Birkimelur 1, deiliskipulagsbreyting – Fyrirspurn til skipulagsfulltrúa

Á embættisafgreiðslufundi skipulagsfulltrúa 29. júní 2023 var lögð fram fyrirspurn Reir þróunar ehf., dags. 15. júní 2023, um breytingu á deiliskipulagi Háskóla Íslands, deiliskipulag vestan Suðurgötu, vegna lóðarinnar nr. 1 við Birkimel sem felst í uppbyggingu á lóð, samkvæmt tillögu Nordic Office of Architecture, ódags.

Afstöðumynd ódags.

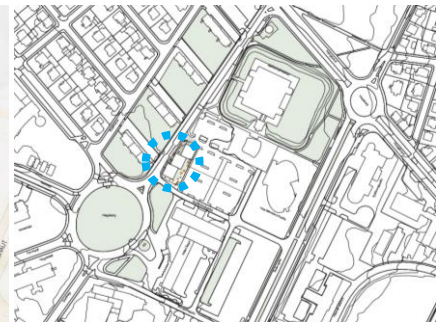
Samkvæmt greinargerð sem fylgdi fyrirspurninni er gert ráð fyrir nýrri byggingu með einkennandi þakformi sem túlkun af núverandi íbúðahúsum í grenndinni. Stærð nýrrar byggingar er brotinn niður með stöllum og hliðrun meðfram Birkimel og styrkir götumyndina. Hornið Birkimelur - Guðbrandsgata styrkist með nýju atvinnu- / verslunarrými sem opnar sig út á götu og glæðir hornið lífi. Íbúðir á jarðhæð í aftari hluta byggingarinnar eru reistar um 1 metra frá götu og fá rausnarlega sérafnotareiti, sjá þrívíðar tölvumyndir að neðan.

Byggingarnar eru á bilinu 3-5 hæða auk þakhæða með stórskornu óreglulegu uppbroti. Uppbrot þetta ásamt hliðrun virka við fyrstu sýn aðlaðandi í umhverfinu, falla inn í um leið og þær skera sig úr með nútímalegum arkitektúr.

Lagt er til að vinna frekar með stærðir og aðlögun að umhverfinu. Útlista verður fyrirkomulag bílastæða með tilliti til fjölda og gerða íbúða. Einnig þarf að gera samgöngumat sem ávarpar mögulegar lausnir varðandi samnýtingu bílastæða og deilibíla. Skuggavarpsgreining ásamt hljóðvistarskýrslu og útfærslu dvalarsvæða með meiri nákvæmni en dregið er upp í tillögu.

- jákvætt er tekið í að lóðarhafi vinni frekar útfærslu deiliskipulagsbreytingarinnar en taka þarf mið af umsögn að ofan.
